Sheet: /
File: procesor_do_zegara.sch

**Title: Zamiennik procesora do zegara**

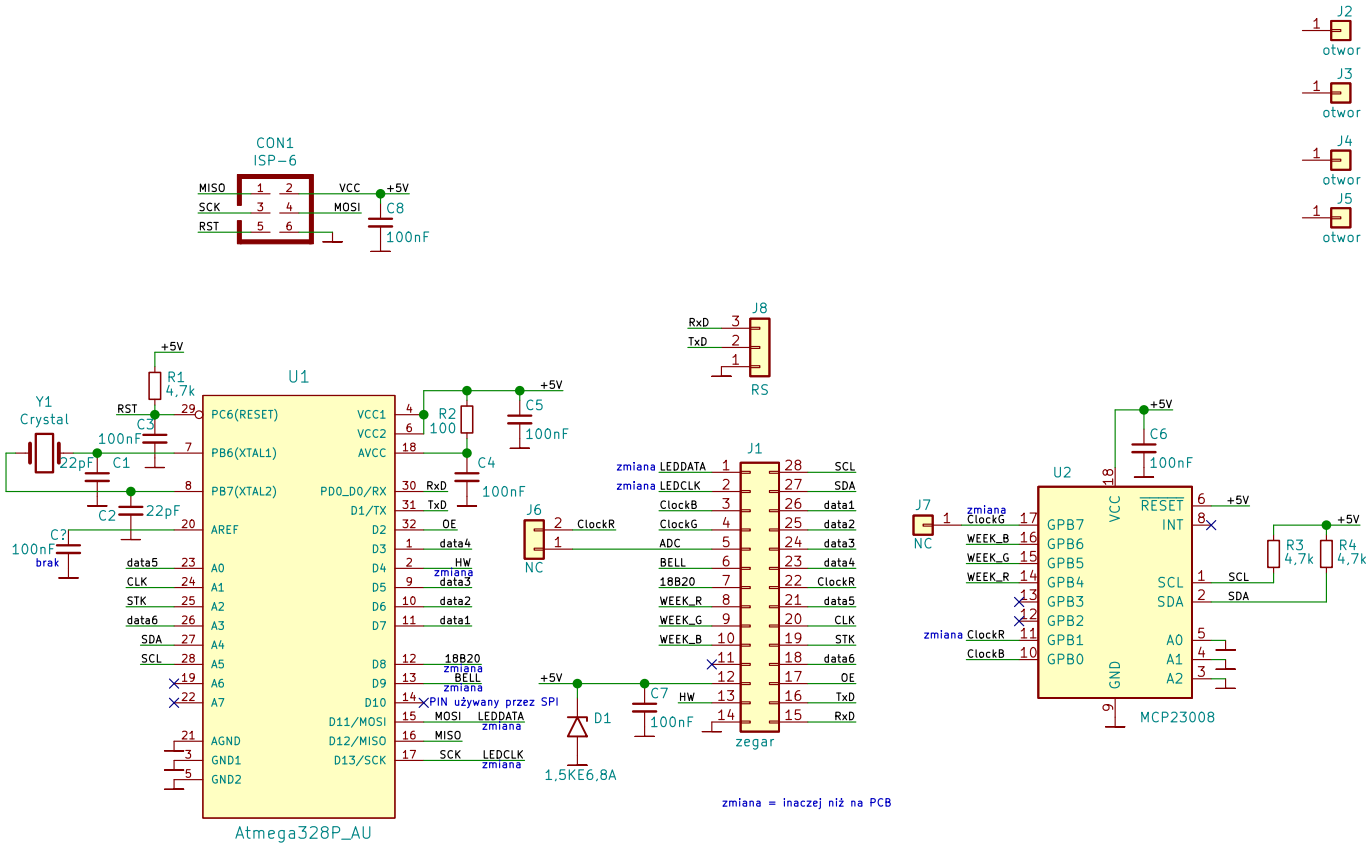
wyjście HW na IRD z D9 a nie D10 (inaczej niż na PCB)
sterowanie LED RGB SPI (inne nogi niż na płytce)
